# Étude d'impact sur l'environnement en vue de la restauration du réservoir Beaudet

Addenda 2 à l'étude d'impact sur l'environnement

Ville de Victoriaville

Avril | 2020

**Figure 5**  
**Composantes du milieu naturel**  
**Site U1**

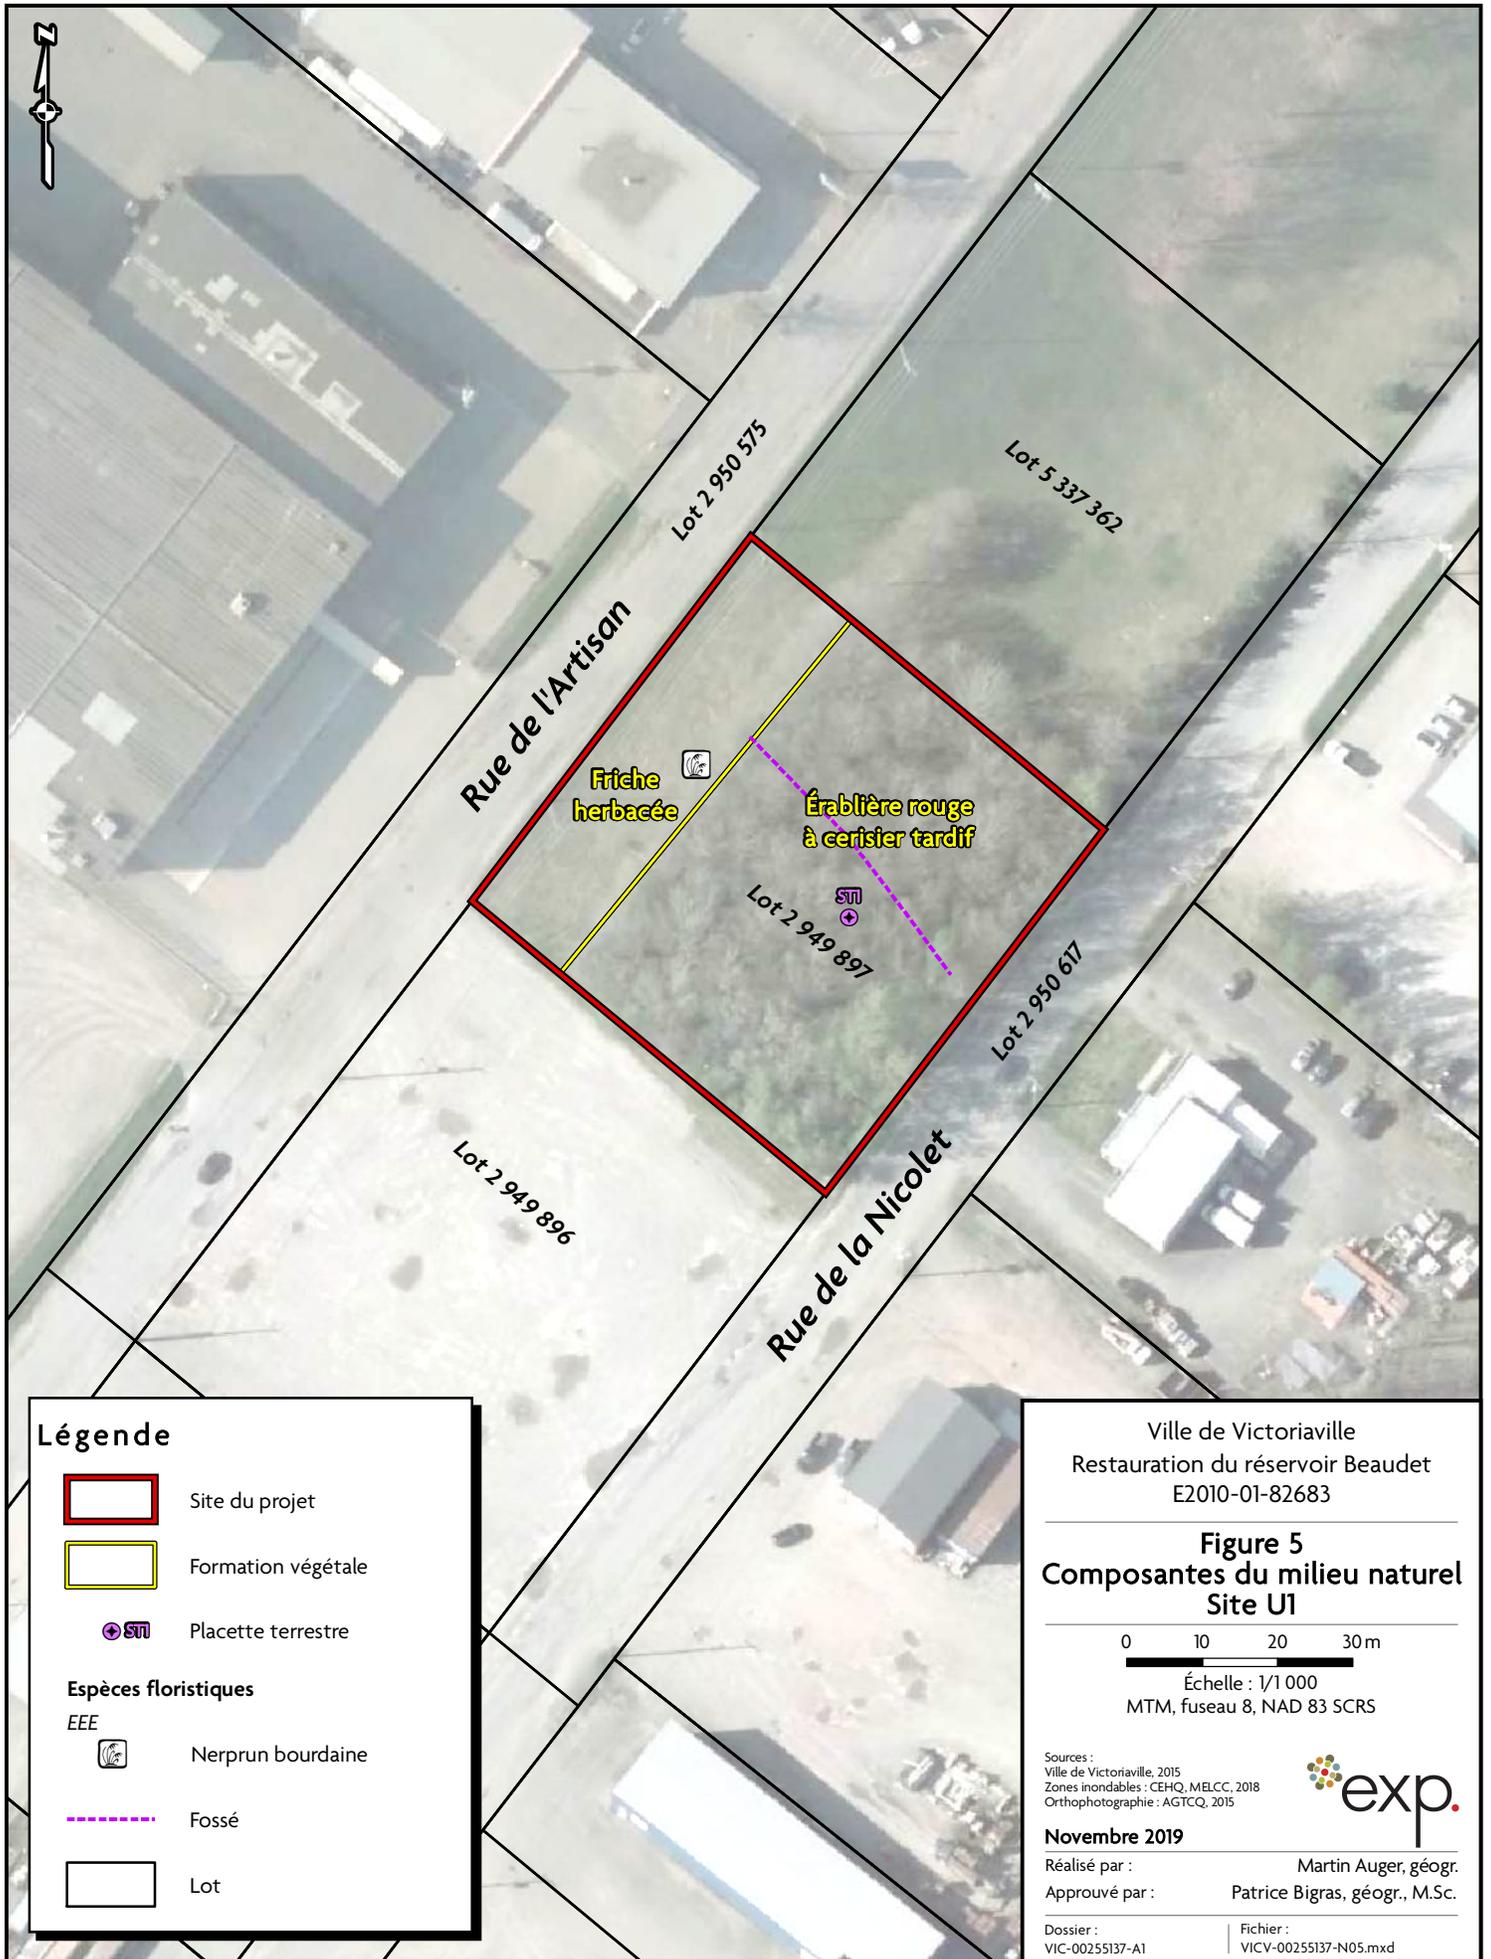
La végétation terrestre du site U1 correspond à une friche herbacée en bordure de la rue de l'Artisan et à une érablière rouge à cerisier tardif dans la partie boisée (figure 5 d'EXP, 2019c). Aucun secteur aménagé ne s'y trouve. Une faible dépression rectiligne (sans eau ni lit d'écoulement apparents), positionnée dans un axe général nord-ouest – sud-est, correspond vraisemblablement à un ancien fossé agricole.

Aucun milieu humide n'est présent sur le site. Aucun milieu hydrique n'est présent sur le site ou en périphérie immédiate de celui-ci.

Aucune espèce floristique à statut particulier n'a été identifiée. Une EEE a été répertoriée, soit le nerprun bourdaine (*Frangula alnus*), en bordure de la partie boisée.

**Figure 6**  
**Composantes du milieu naturel**  
**Site U2**

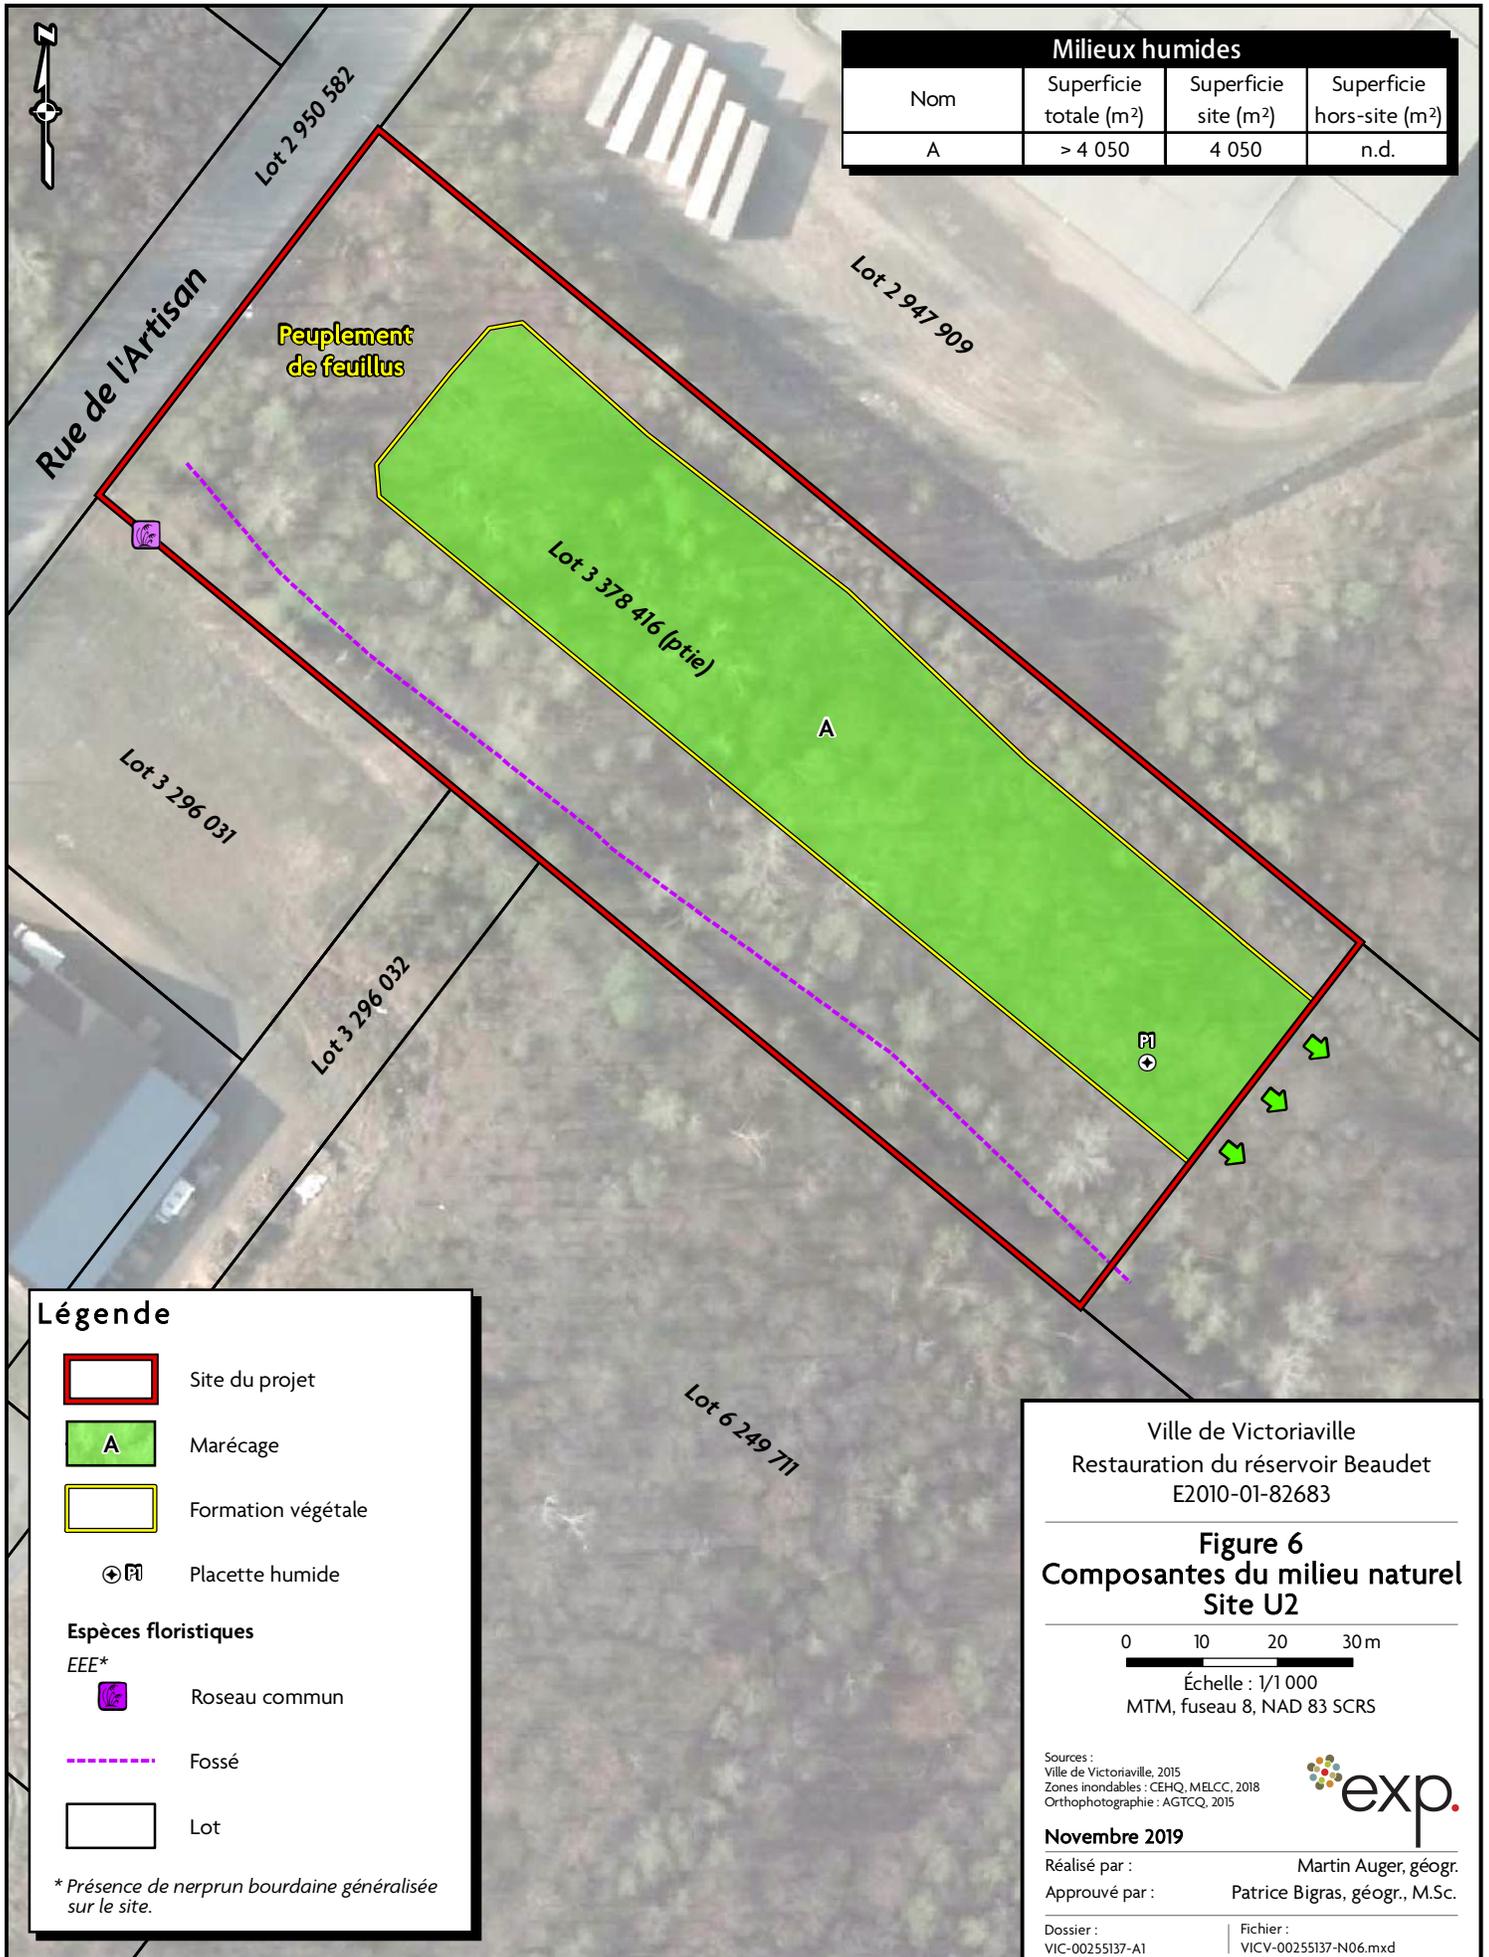
La végétation terrestre du site U2 correspond à un peuplement feuillu (figure 6 d'EXP, 2019c). Aucun secteur aménagé ne s'y trouve. Un fossé longe l'intérieur de la limite sud-ouest de la zone d'étude sur pratiquement toute sa longueur.

Un marécage arboré occupant 4 050 m<sup>2</sup> se trouve confiné à l'intérieur d'une dépression topographique; le site ayant la forme d'une cuvette dont les bords sont plutôt étroits et surélevés d'environ 1 m par rapport au centre, qui est plus bas. Aucun milieu hydrique n'est présent sur le site ou en périphérie immédiate de celui-ci.

Aucune espèce floristique à statut particulier n'a été identifiée sur le site. Une EEE a été répertoriée, soit le roseau commun.
